**AGÊNCIA DE REGULAÇÃO DOS SERVIÇOS PÚBLICOS DE SANEAMENTO BÁSICO
DIRETORIA DE FISCALIZAÇÃO
COORDENAÇÃO DE FISCALIZAÇÃO – CFIC**

**RELATÓRIO DE FISCALIZAÇÃO NÃO PROGRAMADA
RFNP/DF/CFIC/037/2025**

Agosto/2025

Figura 1: Identificação do ponto onde foi encontrado o presente transbordamento de esgoto bruto.
Fonte: AMAE (2025).

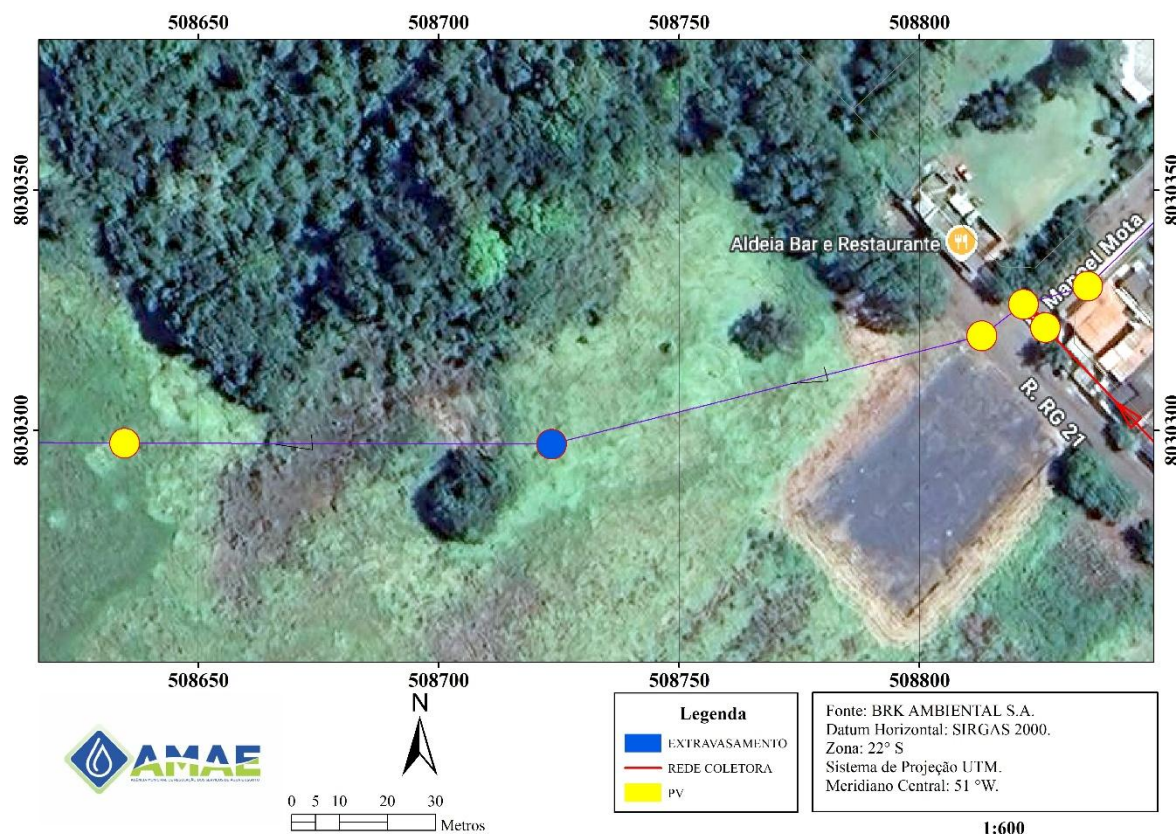
Durante a vistoria, foi identificado **extravasamento de efluente proveniente da rede coletora de esgoto (emissário)**, localizado nas coordenadas geográficas **22K, 508711 8830293**, em área adjacente a uma **Área de Preservação Permanente (APP)**.

constatada a presença de forte odor ao longo da rede coletora nas proximidades do Bairro Gameleira. No local, **verificou-se extravasamento de esgoto bruto proveniente de poço de visita (PV), situado em área de pastagem, com escoamento direto para uma Área de Preservação Permanente (APP), ocasionando o aporte de carga poluidora ao corpo hídrico adjacente.**

Item	Elemento Fiscalizado	Não Conformidade	Determinação e Recomendação	Prazo
1	Rede de esgotamento sanitário	Extravasamento de esgoto bruto proveniente de poço de visita (PV) em área de pastagem, com escoamento direto em área de preservação permanente (APP), ocasionando o aporte de carga poluidora para o corpo hídrico adjacente. (Todas as fotos do Relatório Fotográfico)	- Comprovar a realização da correção definitiva do problema, tendo como objetivo a eliminação imediata do despejo. (Comprovar com fotos georreferenciadas).	24 horas após a abertura do Protocolo da Ouvidoria AMAE.
2			- Apresentar os relatórios de manutenção preventiva realizados na localização deste emissário nos últimos 12 meses.	30 dias
3			- Apresentar relatório técnico contendo no mínimo: a causa do extravasamento; todas as medidas tomadas para solução do problema; fotos georreferenciadas do problema resolvido; informações sobre as ações a serem executadas, os prazos de conclusão e as medidas preventivas a serem implementadas para evitar novas ocorrências com Anotação de Responsabilidade Técnica – ART.	30 dias
